Aktueller Wettbewerb : Flughafen München II

Aktueller Wettbewerb

Flughafen München II

Zum 2. Preis (von Gerkan, Marg & Partner)

2
2. Preis (von Gerkan, Marg & Partner), Modell.

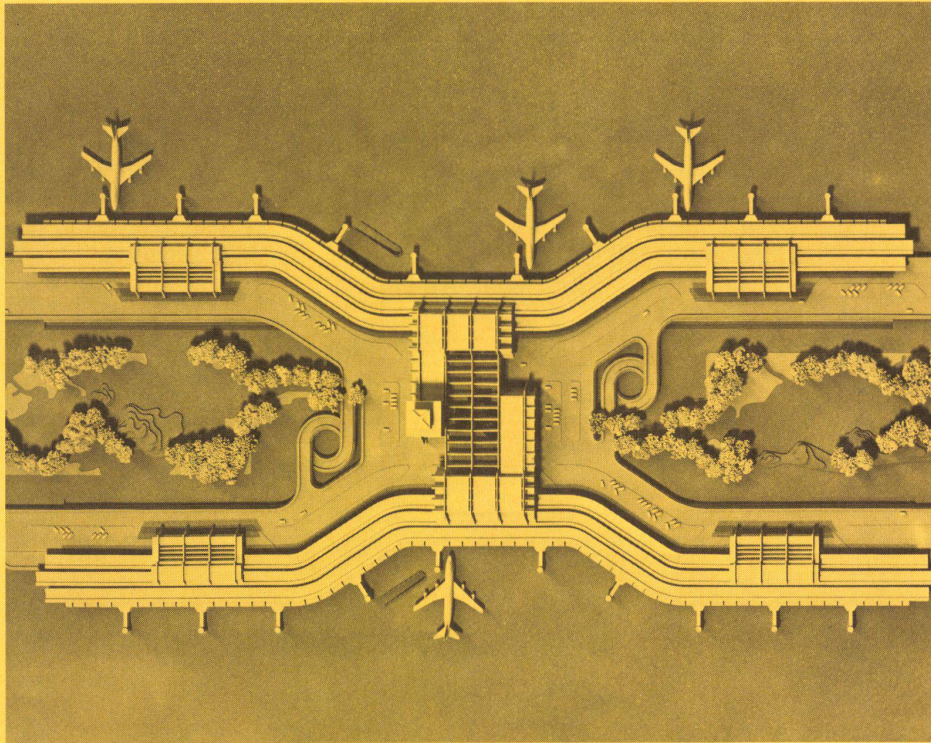
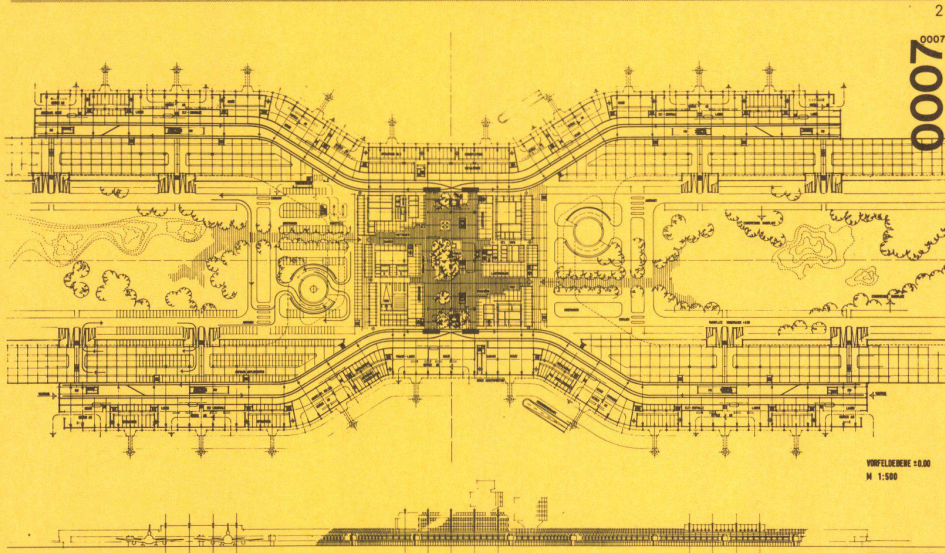
Das Raumprogramm ist nicht in allen Einzelheiten nachgewiesen. Es sind teilweise nur Flächen und keine Grundrißlösungen dargestellt. Raumkonzept und Konstruktionskonzept sind in manchen Bereichen nicht aufeinander abgestimmt. Im Bereich der Behördenflächen und der Technik ergibt sich eine erhebliche Unterdimensionierung.

Im Zentralgebäude ist vorfeldseitig ein für die Öffentlichkeit zugänglicher Bereich geschaffen, der positiv beurteilt wird.

Die vorgeschlagene Verkehrsabwicklung erscheint in Teilbereichen nicht funktionsfähig und schwer realisierbar. Die an sich ausreichend breiten und flachen Wendeltreppen ergeben bei den Ein- und Ausfahrten Konfliktsituationen.

Die Organisation der Kurzparkplätze ist durch die einseitige Zufahrt und Abfahrt ungünstig gelöst. Der Zulieferverkehr mit Lastwagen und Anhänger in den Anlieferungsbereich, der grundrißlich keine Fahrzeugwendemöglichkeiten aufweist, scheint schwer möglich.

Der Entwurf weist die geringste mittlere Entfernung vom Dauerparkplatz zum Abfertigungsschalter (Fußweg) auf. Positiv beurteilt wird die durch die Einengung mögliche Gestaltung der FIV-Haltestellen (statt der 4 getrennten Haltepunkte 2x2 nebeneinanderliegende Haltepunkte). Ferner führt die »Taillierung« der Abfertigungsgebäude zu einer optimalen Beziehung zwischen der S-Bahn-Station und dem FIV sowie zu einer übersichtlichen Gestaltung der Haupthalle im Zentralbereich mit einer sehr guten Orientierungsmöglichkeit über die FIV-Abfertigungsstellen und die Aufgänge zu den mittleren Abfertigungsknoten.

Das FIV gibt die Möglichkeit, jeweils an einem Abfertigungsgebäude von einem zum anderen Ende ohne Umsteigen durchzufahren. Die dadurch bedingte Kreuzung der FIV-Trassen auf jeder Seite bringt keine betrieblichen Nachteile mit sich.

Ferner reduziert die vorgeschlagene FIV-Lösung die Zahl der Wartungsbereiche von vier auf zwei.

Der vorgegebene Rotundenabstand von 56,4 m ist im Bereich der mittleren Abfertigungsknoten nicht eingehalten. Der Abstand beträgt dort 72 m bzw. 48 m. Der nur in dieser Arbeit dargestellte Verbindungstunnel von einem Vorfeld zum anderen wird positiv beurteilt, jedoch sind die Ein- und Ausfahrten auf dem Vorfeld auf ihre Lage hin zu überprüfen.

Durch die vorgeschlagene »Tailienform« entsteht eine klare, übersichtliche Gesamtkonzeption in der Gestaltung. Der streng geordnete Mittelteil mit starker, der Bauaufnahme gerecht werdender maßstäblicher und funktioneller Formgebung zeigt eine eigenwillige architektonische Aussage. Das Grundrißkonzept ist nahezu beliebig schrumpfbare oder erweiterbar.

Der zentrale Grünbereich zwischen den Abfertigungsbereichen wird positiv beurteilt. Es sollte jedoch angestrebt werden, die Grünzonen nutzbar und zugänglich zu machen.

Die außen sichtbaren Stahlbinder-Konstruktionen sind nicht nur technisch, sondern auch gestalterisch problematisch und nicht begründet.

Das Dachwerk- und Faltdachsystem bringt wegen großer Temperaturschwankungen zwischen innen und außen erhebliche Erschwernisse besonders für die Ausbildung der Dachhaut. Eine zuverlässige Gewährleistung auf Funktionserfüllung bei vertretbarem Bauunterhalt erscheint zweifelhaft. Die zur Gewährleistung der Feuersicherheit notwendigen Maßnahmen sind im Entwurf nicht erkennbar.

4
2. Preis (Kaup-Scholz-Wortmann), Modell.

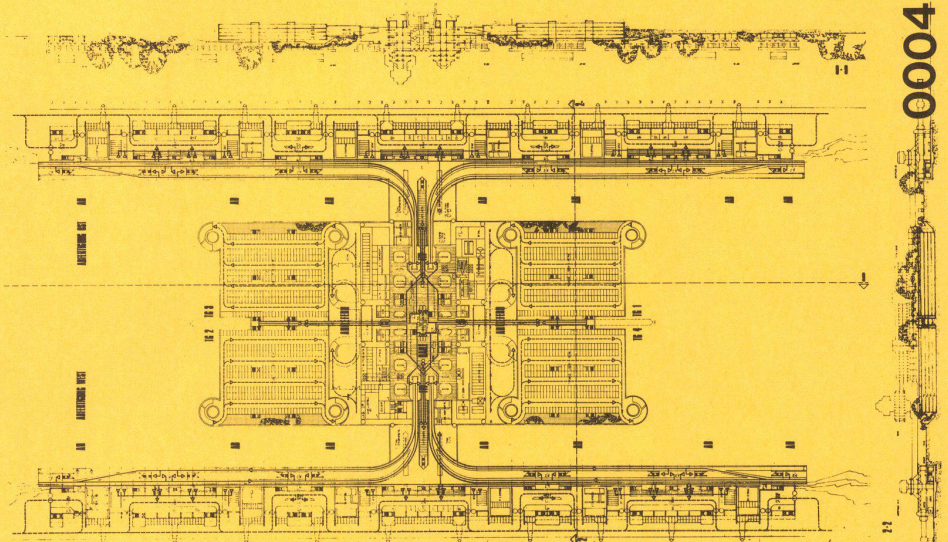
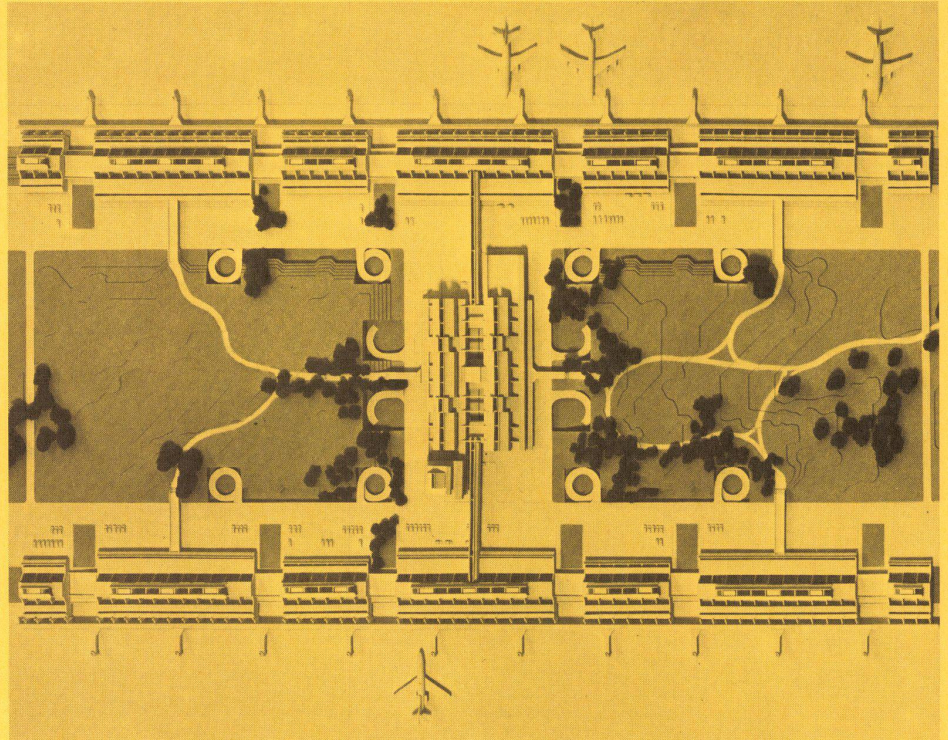
Die geforderten Nutzflächen sind in Einzelfällen (z. B. Gepäckumschlag und Technikflächen) nicht unerheblich unterschritten.

Durch die Zusammenfassung der Langzeitparkplätze in zwei zentralen, viergeschossigen unterirdischen Parkhäusern beiderseits des Zentralgebäudes wird eine verkehrs- und funktionsgerechte Lösung erschwert. Damit weicht die Arbeit vor der Grundkonzeption einer dezentralen Lösung mit der Forderung für die Dauerparker »drive to your gate – park at your gate« ab. Dieser Vorschlag kann daher wegen seiner Unwirtschaftlichkeit (Bau- und Betriebskosten) nicht gutgeheißen werden. Für die Kurzparker sind den Abfertigungsknoten ausreichende Parkplätze zugeordnet.

Für Dauerparker ergeben sich z. T. große Weglängen, weil alle über das Zentralgebäude geführt werden und das FIV benutzen müssen. Der Entwurf weist demzufolge die größte mittlere Entfernung vom Dauerparkplatz zum Abfertigungsschalter (Fußweglängen) auf.

Die Anlieferungsrampen sind zu steil angelegt. Die rechteckigen Ein- und Ausfahrten vor den Abfluggknoten sind unzweckmäßig.

Der Versuch, den Bereich zwischen den Flughafengebäuden als Auenlandschaft zu gestalten, verdient Anerkennung. Eine gewisse Beeinträchtigung ist jedoch darin zu sehen, daß eine Bepflanzung der über Erdreich angehobener Parkhäuser in der vorgeschlagenen Form kaum möglich und auch vom landschaftsgestalterischen Standpunkt nicht befriedigend ist.

Die zu starke Dezentralisierung der Haustechnik ist für die Wirtschaftlichkeit nachteilig.

Die angestrebte Zusammenfassung eines großen Teils der Fluggäste – mit Ausnahme der Kurzparker – im Zentralgebäude führt nicht nur betrieblich wegen der zusätzlichen Belastung des FIV zu Schwierigkeiten, sondern auch zu einer Belastung des Zentralgebäudes mit einer übergroßen Zahl von Rolltreppen, Aufzügen und sonstigen Verkehrsleiteneinrichtungen, die die Übersichtlichkeit beeinträchtigen. Der Entwurf zeichnet sich jedoch durch eine gut differenzierte Gliederung der Abfertigungseinheiten auch in den Baukörpern (Abflug – Ankunft) aus. Er verzichtet auf monumentale Baumassen, bringt einen sympathisch-menschlichen Gestaltungsvorschlag und erlaubt eine gute flexible Anpassung an einzelne Bauabschnitte.

Es ist dem Verfasser gelungen, Baukörper und Raum nach einem einfachen Konstruktionsprinzip in einer architektonisch sehr zu beachtenden Leistung darzubieten.

- 6
- 3. Preis, Modell.
- 7
- 3. Preis, Vorfeldebene.

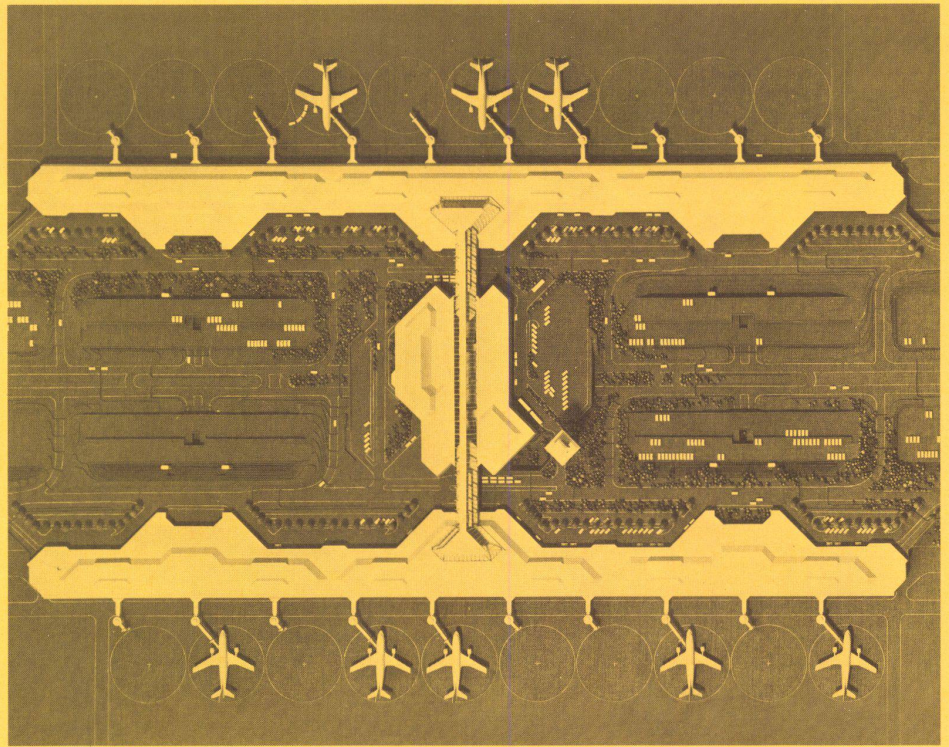
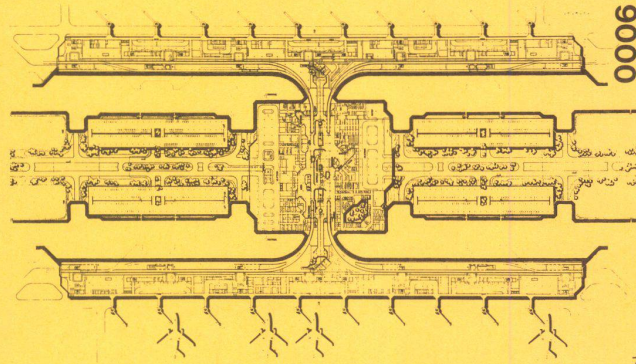
Die vorgeschlagene Lösung wird insgesamt als verkehrsgerecht und wirtschaftlich beurteilt. Als besonders gut gelöst ist der Vorfahrtsbereich zu betrachten mit einer optimalen Zuordnung der Kurzparkplätze. Als zweckmäßig sind ferner die Lösungsvorschläge für den Anlieferverkehr zu bezeichnen.

Nachteile werden in der schlechten Zuordnung von Dauerparkplätzen zu den mittleren Abflugbereichen gesehen. Allerdings wird hinsichtlich der Landschaftsarchitektur eingeräumt, daß die Begrünung der Verkehrsanlagen zu einer angemessenen und auch typischen Flughafengestaltung führe.

Die Gestaltung der Haupthalle läßt eine gute Übersichtlichkeit für die Hauptverkehrsströme zu. Der öffentliche Bereich ist klar vom nichtöffentlichen Bereich getrennt.

Die Funktionsabläufe in den Gebäudeestangen sind zufriedenstellend geplant. Als ungünstig wird die Lage der Treppenhäuser für die Erreichbarkeit der offenen Vorfeldpositionen angesehen.

Die Durchplanung der Haustechnik wird als gut beurteilt. Alle Versorgungsstrassen sind koordiniert. Es handelt sich vorwiegend um eine Stahlbetonkonstruktion. Nur für den mittleren Bereich des Zentralgebäudes wird ein Stahldach vorgeschlagen, das über geknickte Stützen abgetragen wird. Im übrigen

erlauben die vorgeschlagenen Flachdecken eine kostengünstige Herstellung in kurzer Bauzeit. Die vorgeschlagene Glasverbindung, die nach den Vorstellungen des Verfassers als »Erdspalte« für den Flughafen signifikant sein soll, erscheint problematisch und in der in den Plänen dargestellten Form nicht ohne weiteres realisierbar.

Es besteht überwiegend der Eindruck, daß bei dem vorgeschlagenen Projekt die Funktionsabläufe durch den Formwillen des Architekten vorbestimmt sind. Hierdurch ergeben sich ungünstige Lösungen. Die strenge Symmetrie der Abfertigungsgebäude steht im Widerspruch zu der formalistischen Ausformung des Zentralbereiches.
